Shearwater Petrel 1、2/Perdix/Perdix AI/NERD 2 韌體第65版發行說明

第 65 版 2019.01.18

水面GF是立即上升至水面情況下的
壓差係數

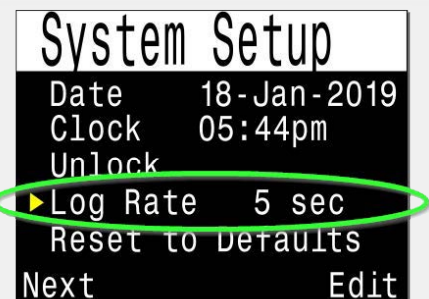
新添水面GF顯示。會顯示立即浮出水面情況下的壓差係數。這不同於GF99，後者顯示的是當前深度的壓差係數。
可用場景：

- 標準資訊畫面（按下右按鈕數次可顯示）。
- 可設定為在主畫面空白處顯示。
- 可設定為替代NDL加以顯示（在需要減壓時會取代NDL在其原本位置加以顯示）

改良
(僅限OC Rec
模式)

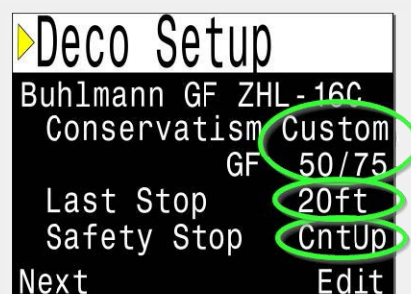
允許用戶在OC Rec模式中選擇一個20英尺/6米的最後一站停留深度。此前OC Rec模式中的最後一站總是10英尺/3米。

「結束計數器」在減壓結束時開始
向上計數

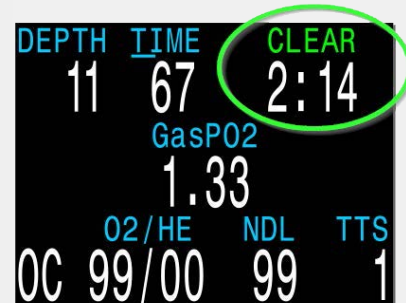
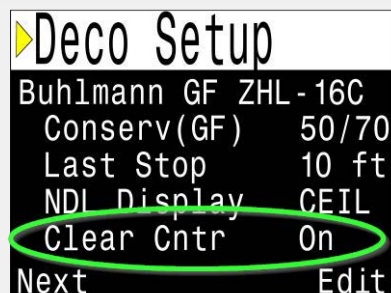
添加了一個「減壓結束」向上計數器選項。

在OC Tec、CC/B0和OC Rec模式中可用。在OC Rec模式中，此選項替代了安全停留。在各個Tec模式中為可選選項。

減壓結束時，此計數器開始從0向上計數。這對強制減壓停留後的額外緩衝計時有幫助。如該次潛水不需要減壓，則在進入安全停留區後（即淺於20英尺/6米處）開始計數。

「OC MOD PP02」用不同的行為取代了「OC PP02最大值」。請閱讀左側描述！

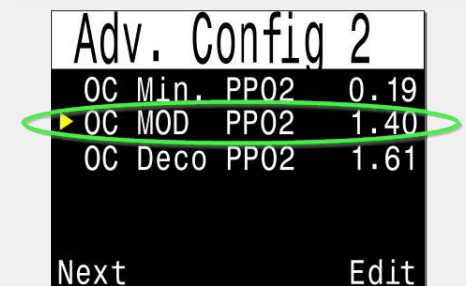
OC Tec模式中的PP02限值選項有所更動。

此前無論處於哪一潛水階段（例如位於水底或減壓停留深度），均有僅定義「高PP02」訊息出現時間的「OC PP02最大值」設置。很多用戶自然而然地誤認為這是「水底深度」限值，並將其設為1.40。這將導致在減壓過程中PP02接近1.60範圍時出現警報。

現已刪除「OC PP02最大值」，並用「OC MOD PP02」設置取而代之。該MOD設置僅適用於水底深度階段。潛水電腦會在距離必要的減壓停留不足25英尺/7.5米時使用「OC Deco PP02」而非「OC MOD PP02」。「OC Deco PP02」限值同樣設定了何時發生減壓氣體切換。同樣，如果當前氣體的氧濃度超過或等於80%，則認定該氣體為減壓氣體，使用減壓限值。

更新後，「OC MOD PP02」的值設定為1.40個絕對大氣壓力，「OC Deco PP02」不變。默認值：

OC MOD PP02 = 1.40 [ATA]
OC Deco PP02 = 1.61 [ATA]

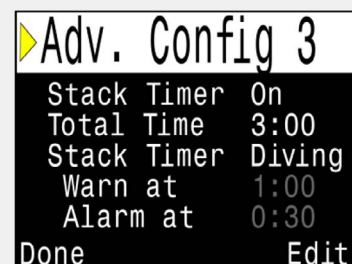
新功能 所有機型都加入 NERD 2 第 46 版的功能，

包括「濾除罐時間」(濾除二氧化碳的時間)。只有密閉系統 (CC) 模式才具備「濾除罐時間」功能。「濾除罐時間」會在潛水期間開始倒數，並在更換濾除罐時由使用者手動重設。使用者可以更改總時間。每小時發出一警告每 30 分鐘提醒的功能則固定不變。
